**Modulo per la presentazione delle osservazioni per i piani/programmi/progetti sottoposti a procedimenti di valutazione ambientale di competenza statale**

ID: Codice procedura (ID\_VIP/ID\_MATTM):10844

Impianto per la produzione di energia elettrica da fonte eolica, costituito da 6 aerogeneratori della potenza complessiva di 37,2 MW, un sistema di accumulo da 25 MW e relative opere connesse in località "Rempillo" nel comune di Pitigliano (GR).

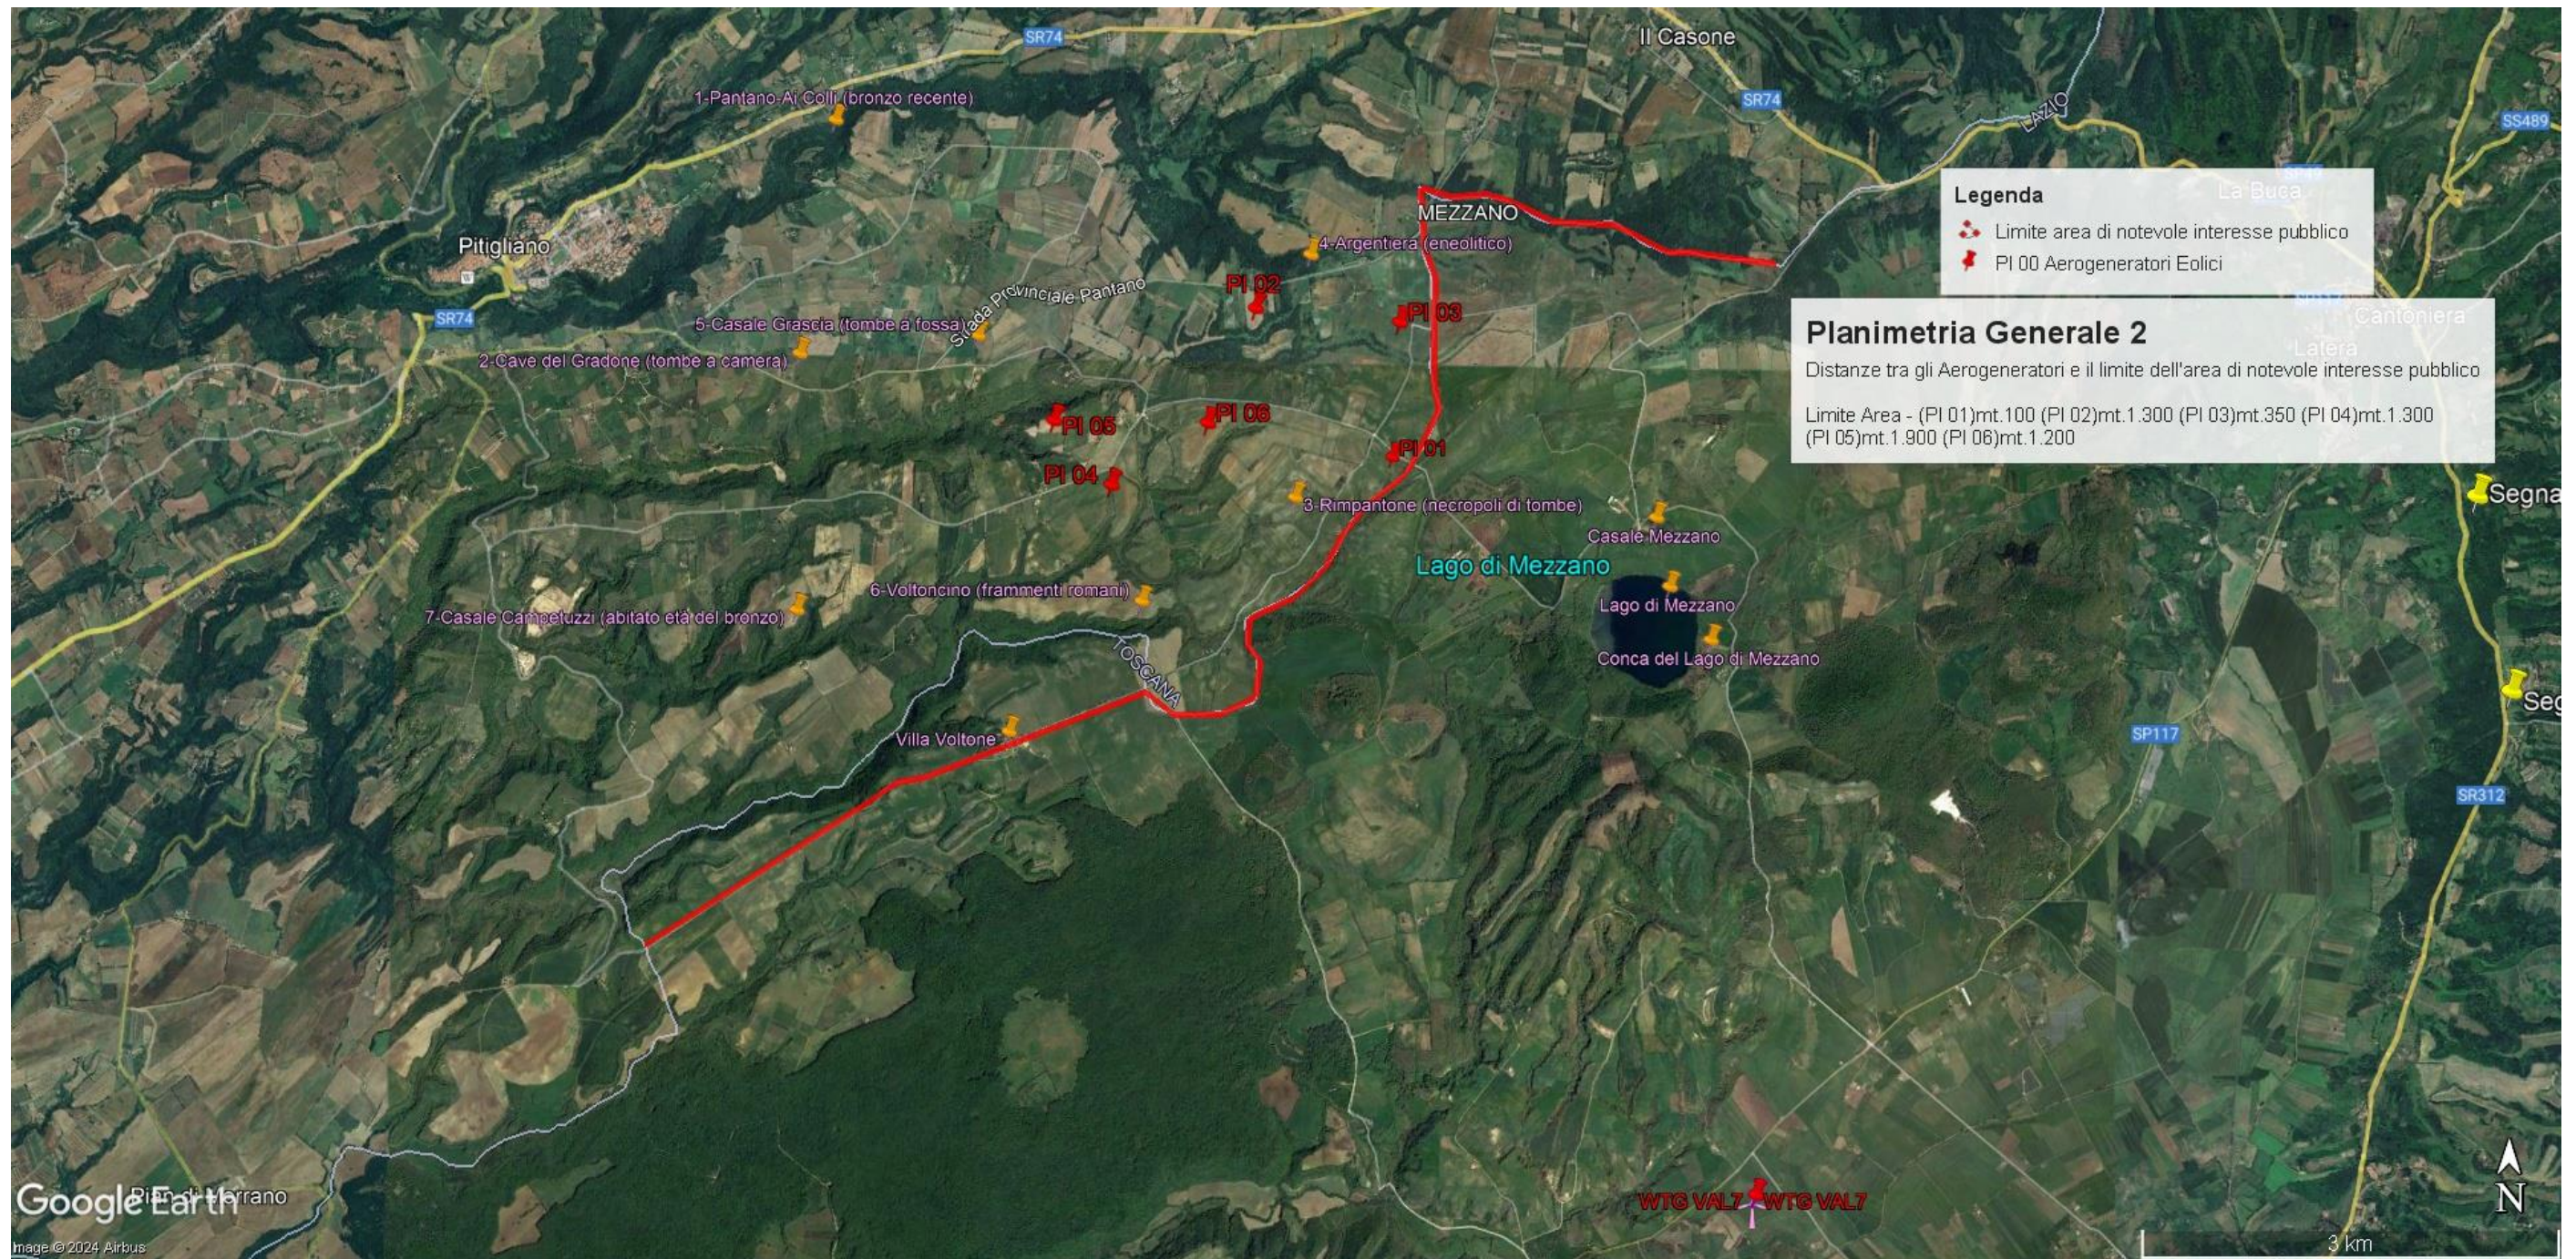
In sintesi, visti l'art. 20 comma 8 lettera c) quater del D.Lgs n 199/2021 e le Linee guida nazionali appena citate, considerato l'enorme impatto dell'impianto eolico industriale denominato "Rempillo" sulla zona paesaggistica di notevole interesse pubblico ben individuata nelle immagini

n.1 e n. 2 e sui Beni Culturali evidenziati nell' immagine n. 3 dell'Allegato alle presenti Osservazioni, per la collocazione delle pale P04 e P05 direttamente all'interno del perimetro di un'area archeologica e per gli impatti anche sull'area intermedia e vasta dei pregiati territori laziali della Tuscia settentrionale e in particolare di quelli del pitiglianese ricco di emergenze agricole, naturalistiche, storiche e archeologiche del periodo etrusco ma non solo, si chiede che venga negata l'autorizzazione all' insediamento dell'impianto eolico denominato "Rempillo".

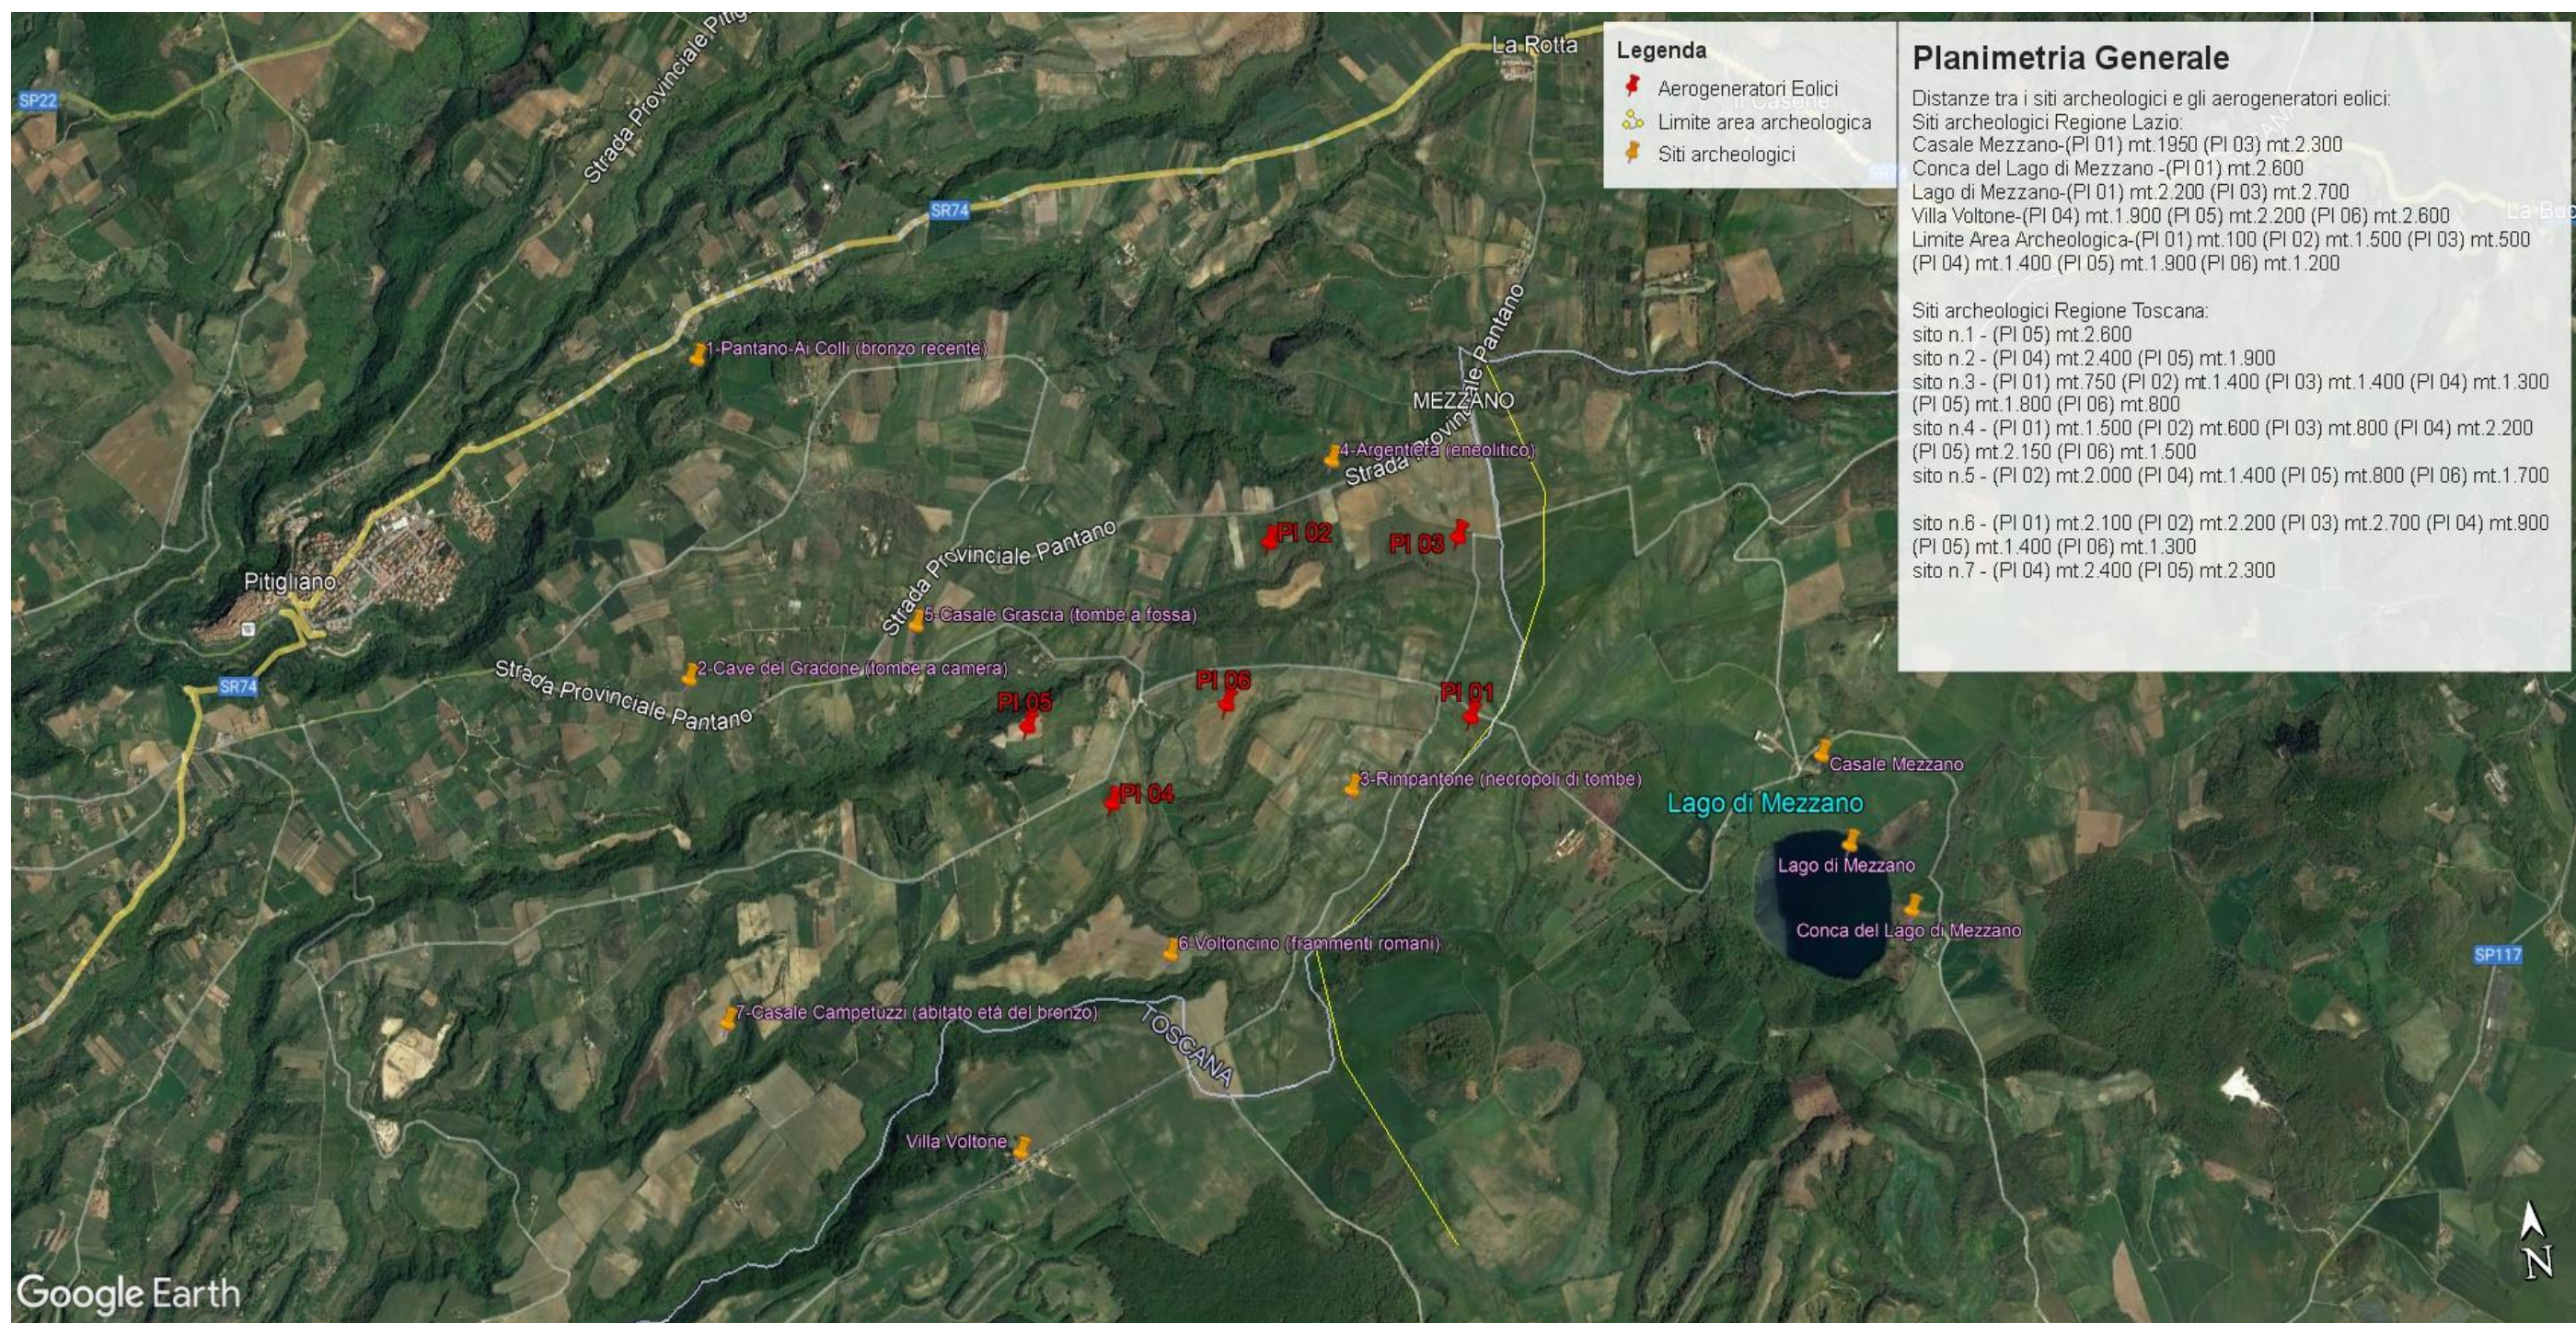
- h) Le zone di interesse archeologico evidenziate nell'immagine n. 3 a cui si aggiungono anche l'importante abitato protostorico di Sorgenti della Nova e Ruder del Castello altomedioevale che si trovano a circa 4 km dalle aree in cui è stato progettato l'impianto eolico industriale. Poco più lontano i resti del castello medioevale "Morrnacchio". Nell'area vasta le preziose necropoli eneolitiche (Poggi Alti) ed etrusche di Pitigliano, Sovana e Sorano. I pregiati prodotti agricoli come il vino bianco DOC di Pitigliano.

**Immagine n. 4** Situazione di saturazione da impianti FER nella provincia di Viterbo. Non sono riportati gli impianti fotovoltaici e agrivoltaici che hanno inciso per buona parte nel cumulo di impianti FER per superare già nel 2023 gli obiettivi del PNIEC assegnati alla Regione Lazio per il 20230.

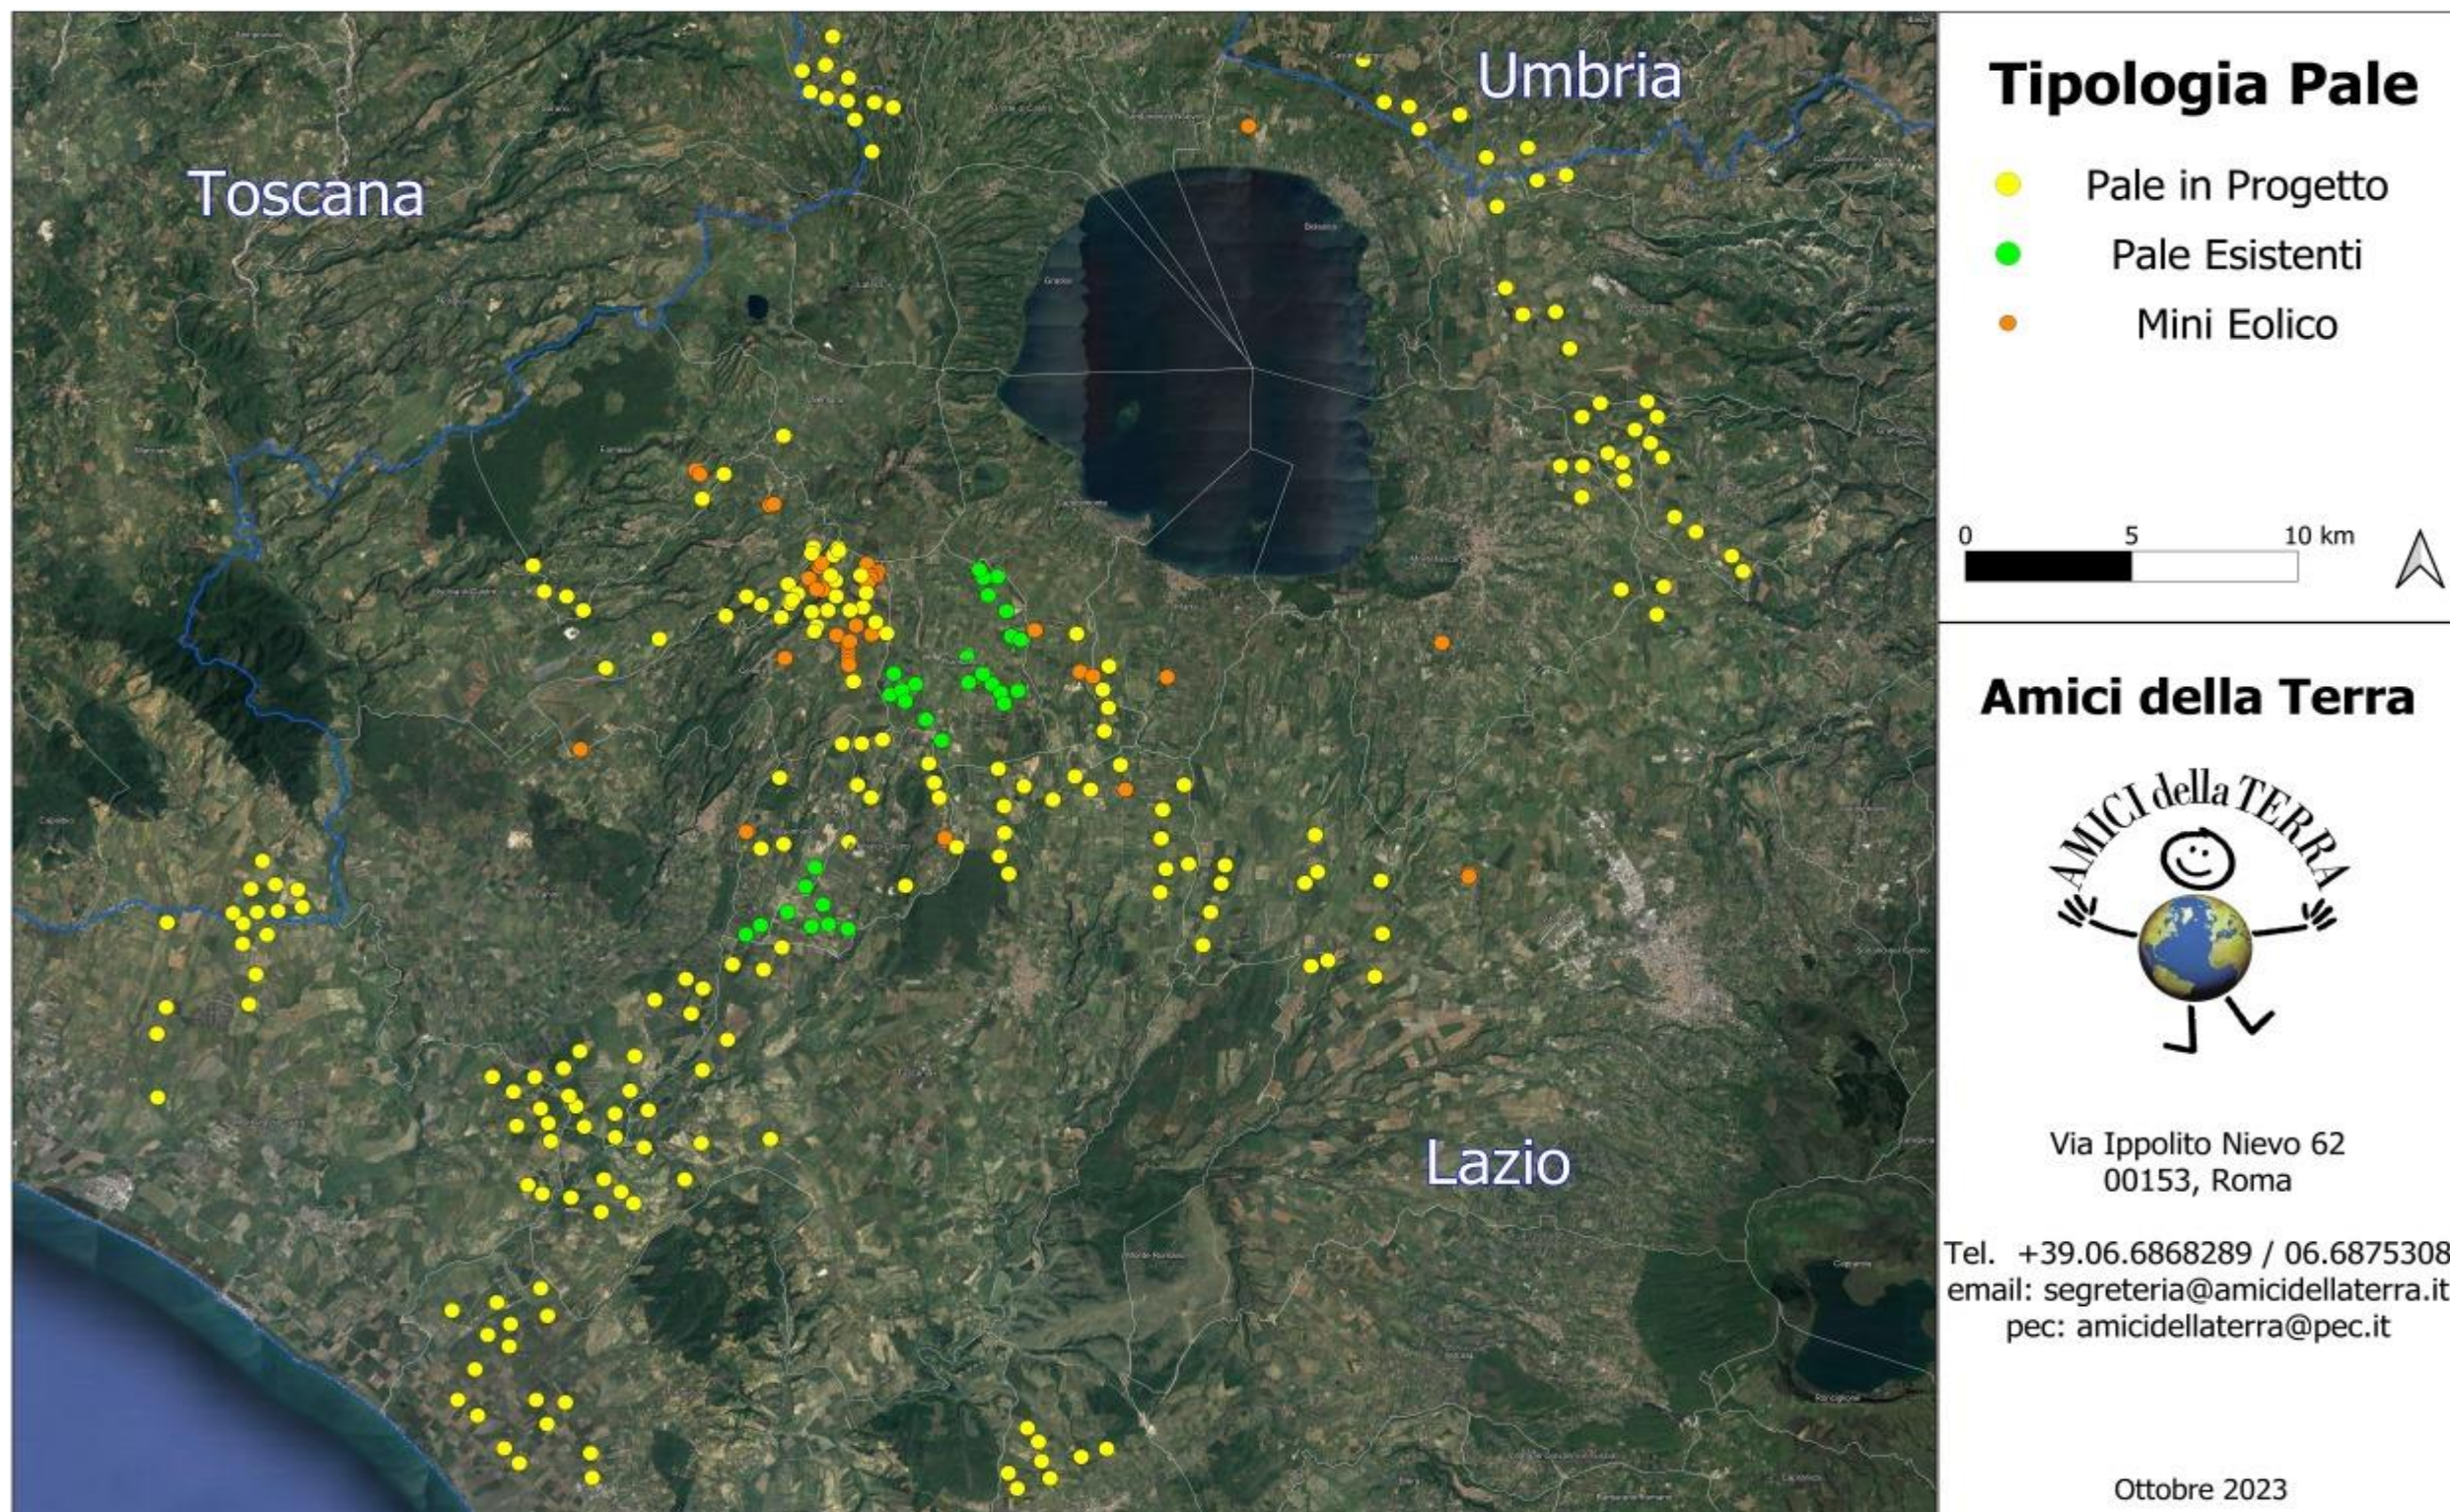
Quindi anche la Regione come Ente deputato dalla normativa nazionale a legiferare sulle aree idonee e non idonee si è espressa riguardo al fatto che abbia assolto ai doveri e alle quote stabilite dal PNIEC e in ambito regionale la provincia di Viterbo è stata quella con il più alto tasso di impianti FER tra tutte e quindi ormai satura ed il cumulo degli impianti FER installati, autorizzati e in progetto rappresenta una **elevata criticità per la sostenibilità ambientale di ulteriori eventuali iniziative**, L'impianto eolico “ Rempillo” pur essendo “esterno al confine provinciale e regionale ma nelle sue immediate vicinanze ( a soli 100 metri i primi due aerogeneratori) oltre ad impattare sul territorio e sulle economie di tre Comuni del Lazio ( Farnese, Valentano e Latera) si trova nelle fasce di rispetto dei Beni di notevole interesse pubblico come si è evidenziate nelle Osservazioni nn. 1 e 2 e crea anche degli impatti negativi anche sui beni naturalistici come verrà dettagliato nell'Osservazione n. 4. Inoltre andrebbe a sommarsi al già enorme cumulo di impianti eolici e fotovoltaici e geotermici che già creano una elevata criticità ambientale nella provincia di Viterbo e interferiscono anche con il territorio toscano come si può vedere dalle immagini nn. 4 e 5 dell'Allegato n. 1.
